COMUNE DI ROLETTO

PIANO REGOLATORE GENERALE COMUNALE VARIANTE PARZIALE N.1 / 2020

**Relazione Illustrativa delle modifiche
introdotte al PRGC Vigente con la
Variante parziale n.1**

2. Risposte e controdeduzioni ai pareri degli enti

Riperimetrazione dell'area per servizi pubblici F4 nel centro storico del capoluogo

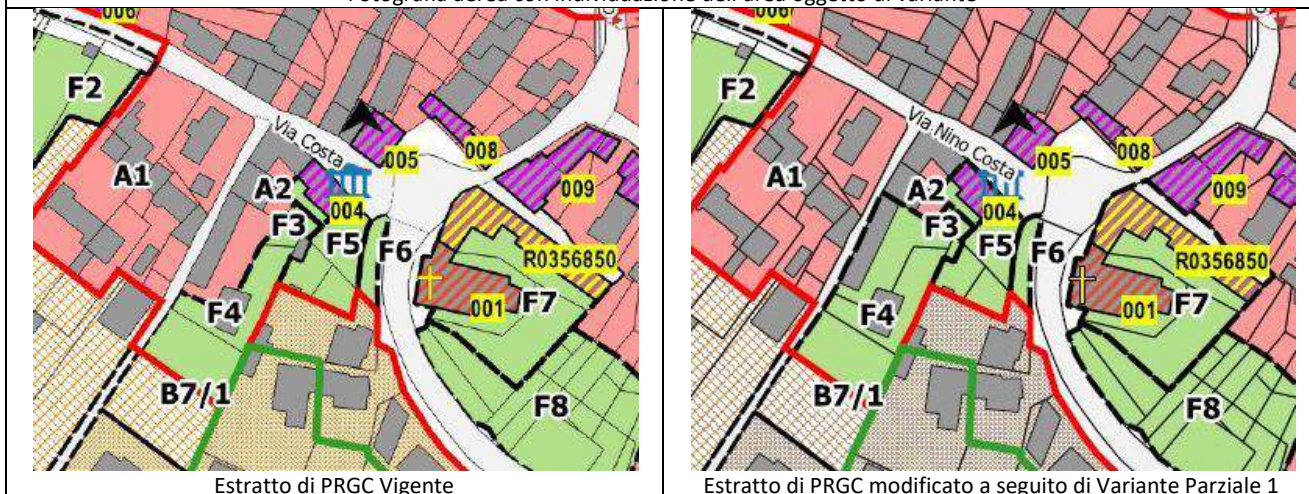
1	Osservazione	<i>Intervento n. 2: gli interventi di ristrutturazione edilizia ed i nuovi edifici a progetto dovranno avere caratteristiche coerenti con il contesto di Centro Storico in cui sono inseriti, favorendo l'uso di materiali, finiture e tonalità cromatiche caratteristici della zona, al fine di garantire un inserimento architettonico e paesaggistico dei nuovi fabbricati, rispettoso dell'intorno preesistente.</i>
	Controdeduzione	La prescrizione è già contenuta nel progetto preliminare di variante parziale 1/2020 nelle schede normative delle Zone F come nota relativa agli interventi edilizi sull'area F4. Il progetto definitivo conferma la prescrizione.

Organo Tecnico di Comunità Montana del Pinerolese		
Prot. 0004417 del 16/10/2020		
1	Osservazione	<i>Intervento n.2: per ridurre l'effetto negativo sulla rete idrica superficiale in concomitanza con gli eventi meteorici più intensi, è opportuno prevedere la realizzazione di vasche di raccolta delle acque meteoriche e/o l'impiego di pavimentazioni drenanti nelle aree libere di pertinenza degli edifici;</i>
	Controdeduzione	Per recepire l'osservazione è stata modificata la scheda normativa delle aree per Servizi (Aree F) con l'introduzione nella nota 1 relativa all'area F4 delle seguenti prescrizioni: ..." <ul style="list-style-type: none"> - Nel caso di interventi edilizi che comportino l'incremento di superficie coperta o l'impermeabilizzazione di aree di dimensione superiore a 400 mq è necessario realizzare sistemi di raccolta e regimazione delle acque meteoriche al fine di rallentare il deflusso delle stesse verso la rete idrica superficiale, quali vasche di raccolta delle acque meteoriche e/o l'impiego di pavimentazioni drenanti nelle aree libere di pertinenza. - Per parcheggi pubblici con più di 15 posti auto è prescritto l'uso di materiali drenanti per la pavimentazione degli stalli di parcheggio. Sono escluse dall'uso di materiali drenanti le aree di manovra, gli stalli di parcheggio per disabili e le aree di sosta di mezzi pesanti quali autobus, autoarticolati ecc. "...

La modifica oggetto di variante comporta la predisposizione di specifiche prescrizioni normative per l'area F4 introdotte sulla scheda normativa delle zone F. Si riporta di seguito lo stralcio della scheda con indicate le prescrizioni specifiche introdotte:

- Ogni modificazione dello stato di fatto deve risultare compatibile con le superiori esigenze connesse alla tutela del paesaggio, gli interventi di ristrutturazione edilizia ed i nuovi edifici a progetto dovranno avere caratteristiche coerenti con il contesto paesaggistico e di Centro Storico in cui sono inseriti, favorendo l'uso di materiali, finiture e tonalità caratteristici della zona, con l'obiettivo di perseguire un corretto inserimento ambientale e paesaggistico dei fabbricati nel rispetto delle preesistenze. A tale scopo per le configurazioni di facciata e materiali si richiamano gli "Indirizzi per la qualità paesaggistica degli insediamenti - Buone pratiche per la progettazione edilizia" approvato dalla Giunta Regionale con DGR 30-13616 del 22 marzo 2010.

- Nel caso di interventi edilizi che comportino l'incremento di superficie coperta o l'impermeabilizzazione di aree di dimensione superiore a 400 mq è necessario realizzare sistemi di raccolta e regimazione delle acque meteoriche al fine di rallentare il deflusso delle stesse verso la rete idrica superficiale, quali vasche di raccolta delle acque meteoriche e/o l'impiego di pavimentazioni drenanti nelle aree libere di pertinenza.

- Per parcheggi pubblici con più di 15 posti auto è prescritto l'uso di materiali drenanti per la pavimentazione degli stalli di parcheggio. Sono escluse dall'uso di materiali drenanti le aree di manovra, gli stalli di parcheggio per disabili e le aree di sosta di mezzi pesanti quali autobus, autoarticolati ecc.

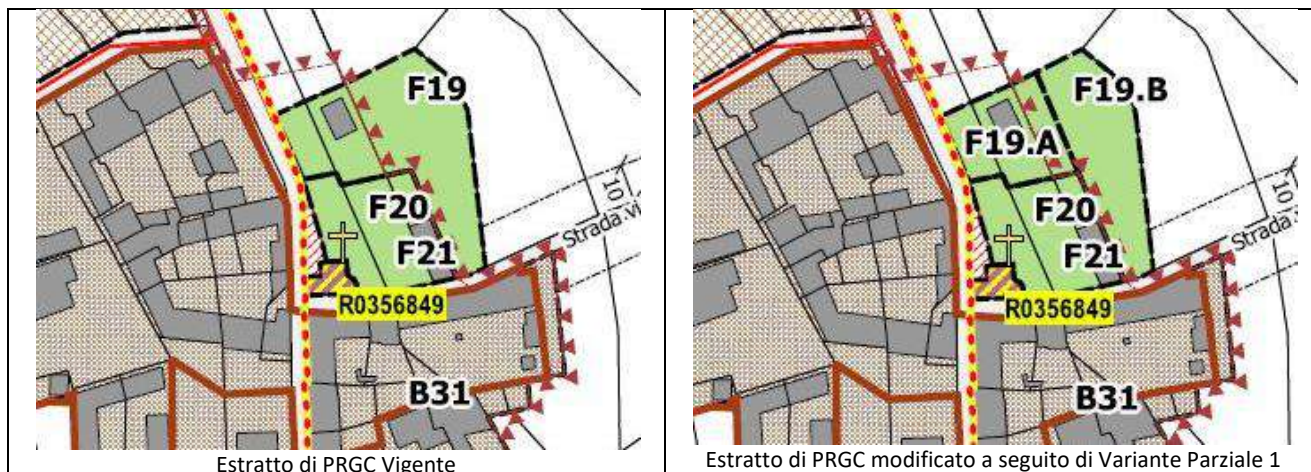
2	Osservazione	<i>Intervento n.3: per i parcheggi pubblici con più di 15 posti auto siano previste opere di mitigazione ambientale finalizzate alla riduzione dell'impermeabilizzazione del suolo, quali l'uso di materiali drenanti per la pavimentazione degli stalli di parcheggio o la realizzazione di sistemi di raccolta e regimazione delle acque meteoriche.</i>
	Controdeduzione	La prescrizione è già contenuta nel progetto preliminare di variante parziale 1/2020 nelle schede normative delle Zone F come nota relativa agli interventi edilizi sull'area F19A. Il progetto definitivo conferma la prescrizione.
3	Osservazione	<p><i>Si precisa in ogni caso, per le successive fasi di pianificazione e progettazione, che nelle aree tutelate ai sensi della Parte III del D. Lgs. 22/01/2004 n. 42 e s.m.i ogni modificazione dello stato di fatto deve risultare compatibile con le superiori esigenze connesse alla tutela del paesaggio, così come previsto dall'art. 9 della Costituzione e dalle disposizioni del Codice, e che i nuovi interventi non possono pertanto proporre un'incongrua trasformazione del contesto paesaggistico, che causerebbe un grave pregiudizio per il pubblico interesse;</i></p> <p><i>Si specifica inoltre che, ai sensi dell'art. 146 del del D. Lgs. 22/01/2004 n. 42 e s.m.i., in tali ambiti tutelati i proprietari, possessori o detentori a qualsiasi titolo di immobili ed aree di interesse paesaggistico dovranno presentare alle amministrazioni competenti il progetto degli interventi che si intendano intraprendere, corredato della prescritta documentazione, al fine di ottenere l'autorizzazione paesaggistica, la quale costituisce atto autonomo e presupposto rispetto al permesso di costruire o agli altri titoli legittimanti l'intervento urbanisticoedilizio.</i></p> <p><i>La effettiva compatibilità con i valori paesaggistici tutelati di ogni futuro intervento sarà quindi da valutarsi caso per caso nell'ambito delle successive fasi di progettazione.</i></p>

2	Osservazione	<i>Intervento n.3: per le previste realizzazioni delle aree a verde di raccomanda di utilizzare vegetazione climacica e non le specie inserite negli elenchi allegati alla D.G.R. 12 Giugno 2017, n. 33-5174 "Aggiornamento degli elenchi delle specie vegetali esotiche invasive del Piemonte approvati con DGR 23-2975 del 29 febbraio 2016 e approvazione del documento "Linee Guida per la gestione e controllo delle specie esotiche vegetali nell'ambito di cantieri con movimenti terra e interventi di recupero e ripristino ambientale" e degli elenchi aggiornati con la D.G.R. 27 maggio 2019 n.24-9076</i>
	Controdeduzione	Per recepire l'osservazione è stata modificata la scheda normativa delle aree per Servizi (Aree F) con l'introduzione della nota 3 relativa all'area F19B contenente la seguente prescrizione: <ul style="list-style-type: none"> - La realizzazione delle aree verdi dovrà prevedere l'uso di vegetazione "climacica" e non le specie inserite negli elenchi allegati alla D.G.R. 12 Giugno 2017, n. 33-5174 "Aggiornamento degli elenchi delle specie vegetali esotiche invasive del Piemonte approvati con DGR 23-2975 del 29 febbraio 2016 e approvazione del documento "Linee Guida per la gestione e controllo delle specie esotiche vegetali nell'ambito di cantieri con movimenti terra e interventi di recupero e ripristino ambientale" e degli elenchi aggiornati con la D.G.R. 27 maggio 2019 n.24-9076.

Di seguito si riportano le modifiche effettuate alla scheda normativa delle Zone F in recepimento dell'intervento 3 della presente variante .

- Per parcheggi pubblici con più di 15 posti auto devono essere previste opere di mitigazione ambientale finalizzate alla riduzione dell'impermeabilizzazione del suolo, quali l'uso di materiali drenanti per la pavimentazione degli stalli di parcheggio e/o la realizzazione di sistemi di raccolta e regimazione delle acque meteoriche al fine di rallentare il deflusso delle stesse verso la rete idrica superficiale.

- La realizzazione delle aree verdi dovrà prevedere l'uso di vegetazione "climacica" e non le specie inserite negli elenchi allegati alla D.G.R. 12 Giugno 2017, n. 33-5174 "Aggiornamento degli elenchi delle specie vegetali esotiche invasive del Piemonte approvati con DGR 23-2975 del 29 febbraio 2016 e approvazione del documento "Linee Guida per la gestione e controllo delle specie esotiche vegetali nell'ambito di cantieri con movimenti terra e interventi di recupero e ripristino ambientale" e degli elenchi aggiornati con la D.G.R. 27 maggio 2019 n.24-9076.
